URBANISTIČKI PLAN UREĐENJA DRAMALJSKO SELCE, MANESTRI (dio NA3₃)

IZVJEŠĆE O JAVNOJ RASPRAVI

Županija / Grad Zagreb: PRIMORSKO-GORANSKA ŽUPANIJA	
Općina / grad: GRAD CRIKVENICA	
Naziv prostornog plana: URBANISTIČKI PLAN UREĐENJA DRAMALJSKO SELCE, MANESTRI (dio NA3 ₃)	
Odluka predstavničkog tijela o izradi plana: Službene novine Grada Crikvenice br. 44/18	Odluka predstavničkog tijela o donošenju plana: Službene novine Grada Crikvenice br. _____
Javna rasprava (datum objave): 08.03.2020. - Novi list 11.03.2020. - mgipu.gov.hr 11.03.2020. - www.crikvenica.hr 11.03.2020. - oglasna ploča	Javni uvid: 16.03.2020. - 16.04.2020.
Pečat tijela odgovornog za provođenje javne rasprave: 	Odgovorna osoba za provođenje javne rasprave:  Vjekoslava Glavan, dipl.ing.arh.
Suglasnost na plan prema članku 108. Zakona o prostornom uređenju (NN 153/13, 65/17, 114/18, 39/19, 98/19) klasa: _____ urbroj: _____ datum: _____	
Pravna osoba/tijelo koje je izradilo plan: URBANISTICA d.o.o. Zagreb, Gajeva 2a 	
Pečat pravne osobe/tijela koje je izradilo plan: 	Odgovorna osoba:  Jasminka Pilar - Katavić, dipl.ing.arh.

KARTOGRAFSKI PRIKAZ 4 Način i uvjeti gradnje

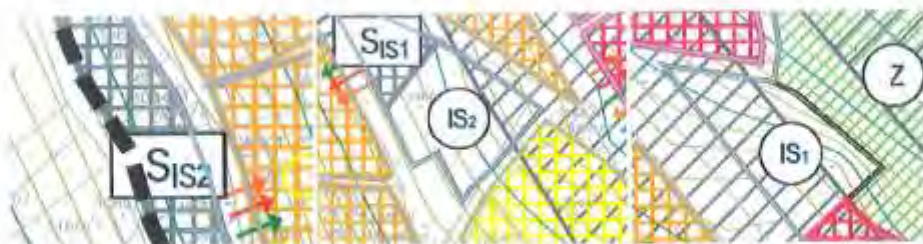
Naznačiti jedinicu poštanske mreže sukladno planu šireg područja.

Naznačiti magistralni tk vod trase međunarodnog optičkog kabela Rijeka-Split-Dubrovnik i jedinica pošte sukladno planu šireg područja PPUG Crikvenice ID PPUG Crikvenice, Kartografski prikaz 1.a, SN 70/19.

Lokacije jedinice poštanske mreže prikazane u PPUG Crikvenica je preseljena s predmetne lokacije iz obuhvata ovog Plana unutar granica UPU Dramalj-Centar sukladno čemu se ista ne predviđa ovim Planom.

Planirani magistralni tk vod se ne nalazi unutar obuhvata ovog Plana.
